ТЕХНИЧЕСКОЕ РЕШЕНИЕ

от 12.02.2013 № 072-15/439
по устройству гидроизоляции покрытия зд.701

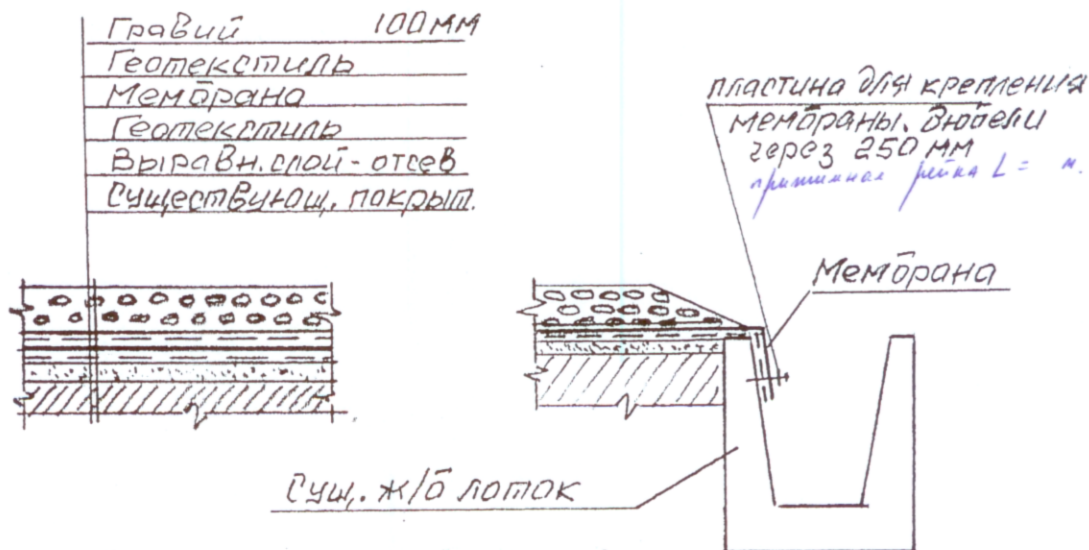
1 По теплоизоляционному покрытию здания 701, выполненному по проекту №01.07.08-00-ВП, выполнить дополнительное покрытие из паропроницаемой мембраны аналогично разработанному ООО «Промстройсити» техническому решению №1 от 30.08.2012г. и примененному на части здания в осях «8-11».

Конструкция покрытия (снизу-вверх):

- выравнивающий слой из мелкого отсева от дробления горных пород толщиной в среднем 25 мм (12666м²х0,025) – 320м³
- защитный слой из геотекстиля с двух сторон мембраны – 12666м² х2
- ПВХ мембрана Пластфойл F Nord 1,2 – 12666м²
- пригрузочное покрытие по мембране из гравия толщиной 100 мм – 1270м³

Вновь укладываемое полотно мембраны соединить сваркой с ранее уложенной мембраной в осях «8-11».

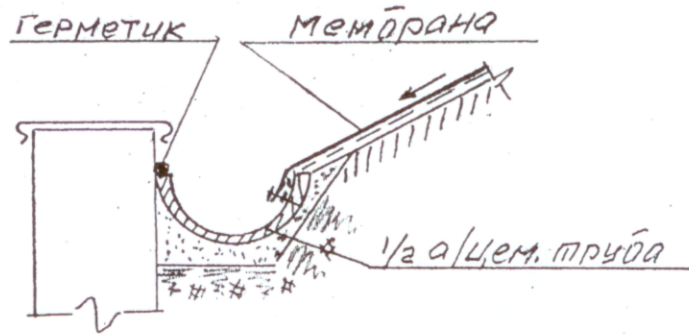
2 Для отвода воды от парапетов шлюзов у зданий 700 и 702 вдоль парапетов вплотную к ним уложить лотки из разрезанной вдоль а/цементной трубы D=307 мм ГОСТ 1839-80 с уклонами от середины к

краям парапета. Общая длина лотков – 62 м (31 м трубы). Лотки уложить на основание из отсева с уплотнением грунта по бокам и откосам.

Мембрану завести на 100 мм в лоток и закрепить аналогично креплению к бетонным лоткам основного покрытия.
